1.1 CONCEPTO TÉCNICO No. CT:	**6629**
1.2 ÁREA:	Técnica y de Gestión
1.3 COORDINACIÓN:	Investigación y Desarrollo
1.4 REFERENCIA CRUZADA RADICADO FOPAE:	2012ER17820
1.5 RESPUESTA OFICIAL No.	RO-59861

2.1 SOLICITANTE:	CURADURÍA URBANA No. 2
2.2 PROYECTO:	Multifamiliar Virrey
2.3 LOCALIDAD:	5. Usme
2.4 UPZ:	58. Comuneros
2.5 BARRIO O SECTOR CATASTRAL:	El Virrey
2.6 DIRECCIÓN:	Carrera 2A Este No 92A-23 Sur
2.7 CHIP:	AAA0027AMJZ
2.8 MANZANA CATASTRAL:	45
2.9 PREDIO CATASTRAL:	13
2.10 ÁREA (Ha):	0.0069 (*)
2.11 FECHA DE VISITA:	Octubre 19 de 2012

Figura 1. Localización general del proyecto ubicado de la Carrera 2A Este No 92A-23 Sur en el Plano Normativo de Amenaza por Remoción en Masa del POT (Decreto 190 de 2004), el cual se encuentra en amenaza MEDIA.

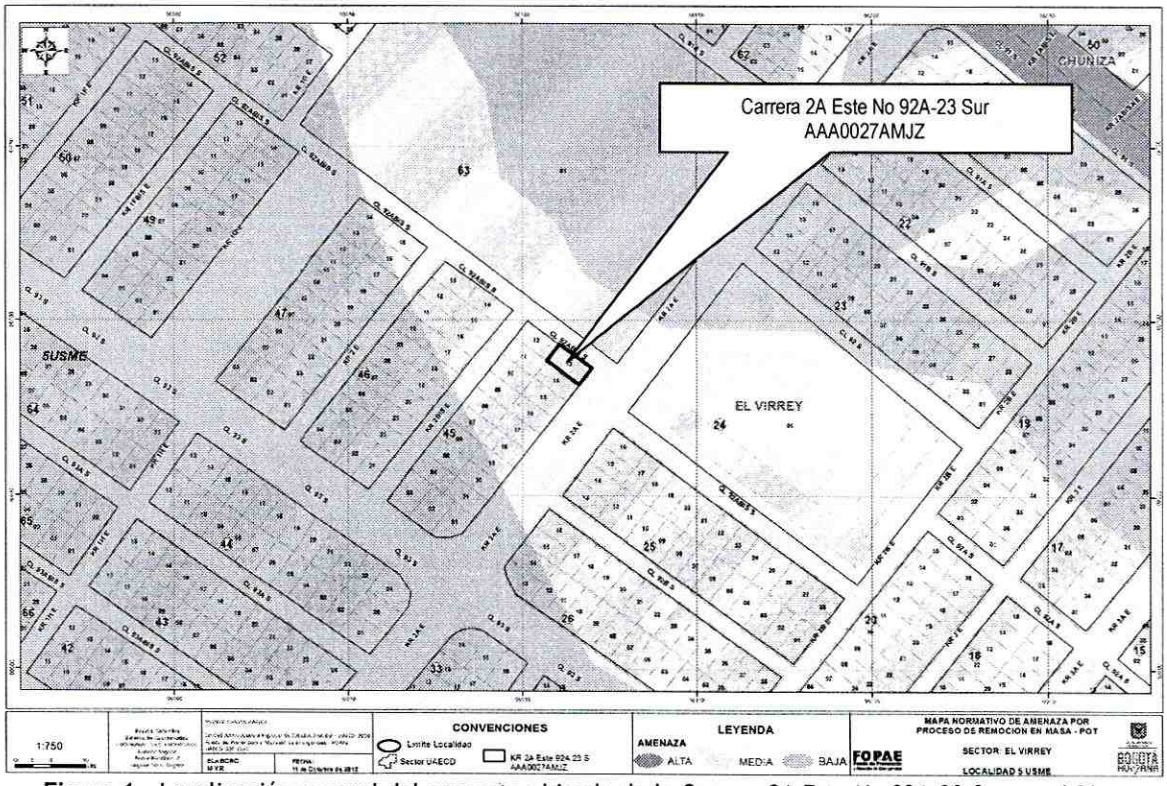
Conforme con el plano normativo de "Amenaza por Remoción en Masa" del Plan de Ordenamiento Territorial de Bogotá - POT, el sector del proyecto "Vivienda Multifamiliar" ubicado de la Carrera 2A Este No 92A-23 Sur, de la Localidad de Usme, se encuentra en una zona de AMENAZA MEDIA por procesos de remoción en masa (Figura 1).

Fotografía No. 1 Predio en donde se desarrollará el proyecto, ubicado en la Carrera 2A Este No 92A-23 Sur de la localidad de Usme.

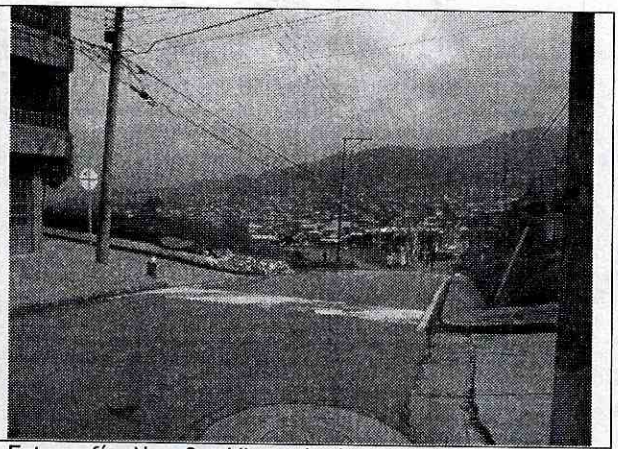
En el momento de la visita técnica, en el predio objeto del presente concepto técnico, se encontró una (1) edificación de tres (3) niveles, la cual cuenta con un sistema estructural en mampostería simple, sin evidencias de afectación por procesos de remoción en masa de carácter local en su interior, ni de carácter general en la ladera o zonas aledañas al predio evaluado. (Fotografías No. 1 y 2).
